協力工場 不良品連絡書

図番	504116-8008
品名	0.4 BB CONN H=0.7 HI-RETENTION+POWER NAIL REC.NAIL FOR SMT
ロットNo	20530TA75-1~8 20531TA75-1,2,4,6,8 20601TA75-1,2,5,6
発生日	2012年6月6日
不良数量	100,235
不良率

工程異常処理報告書

504116-8008変形不具合発生原因

巻き取り工程図

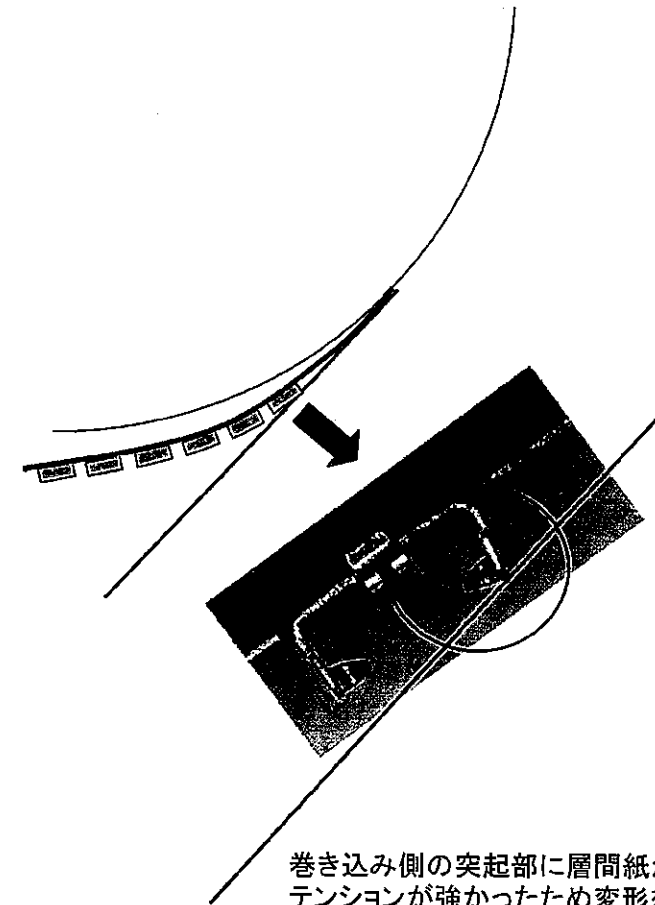
変形不具合はめっき巻き取り工程で発生させたものです。

巻き込み側の突起部に層間紙が接触しやすく
テンションが強かったため変形を発生させた。

横からの画像設定①(表側)

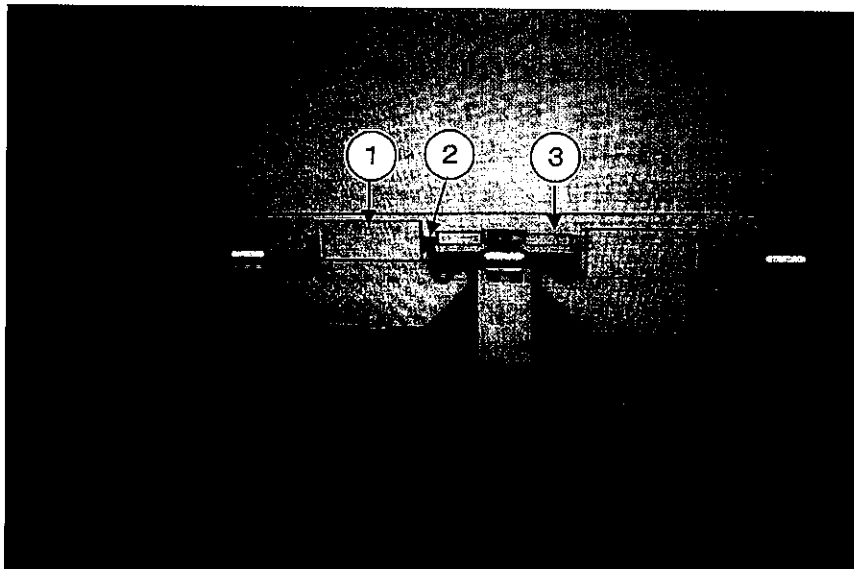
変形に対しての画像設定

- ①: 外側に変形した場合に対応
- ②: 突起部分のずれに対応
- ③: 内側に変形した場合に対応

横からの画像設定②(裏側)

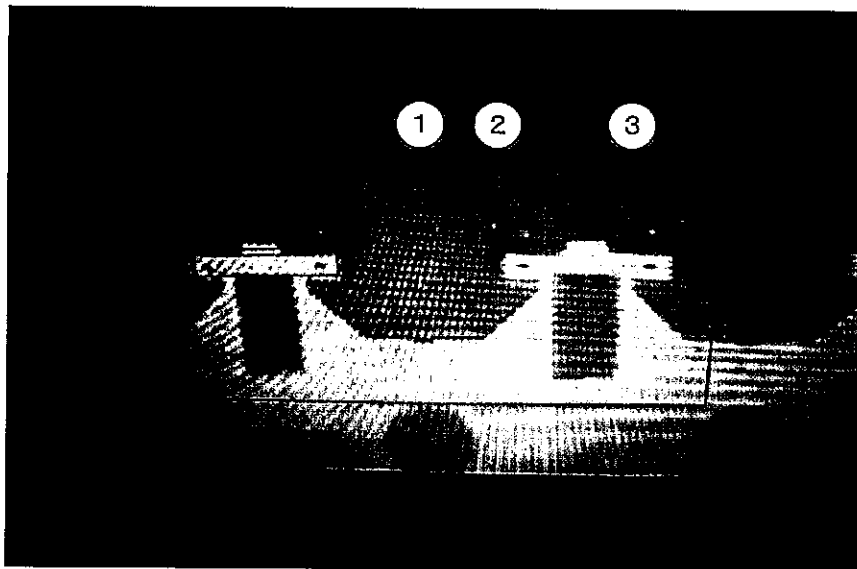
変形に対しての画像設定

- ①: 外側に変形した場合に対応
- ②: 突起部分のずれに対応
- ③: 内側に変形した場合に対応

下からの画像設定

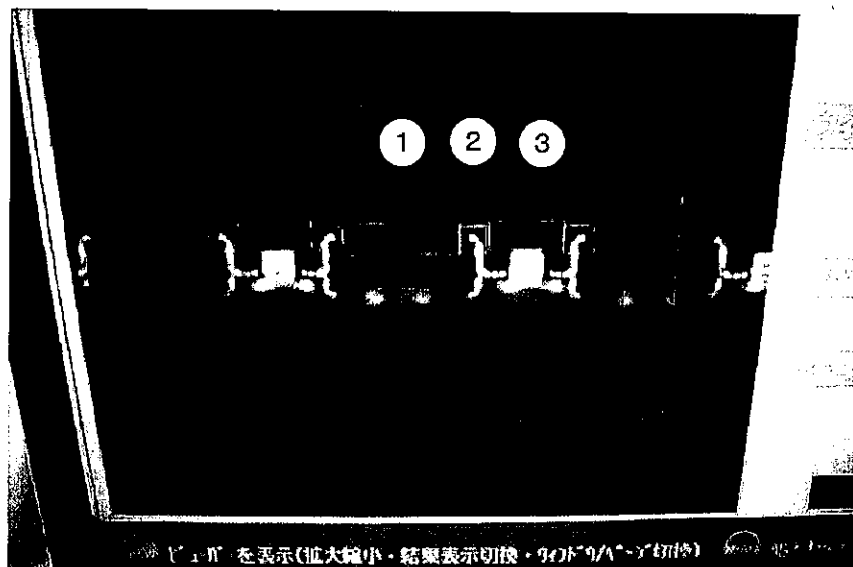
変形に対しての画像設定

- ①: 外側に変形した場合に対応
- ②: 突起部分のずれに対応
- ③: 内側に変形した場合に対応

画像装置3方向から各3箇所の設定を行うことで変形に対応できるようにしました。
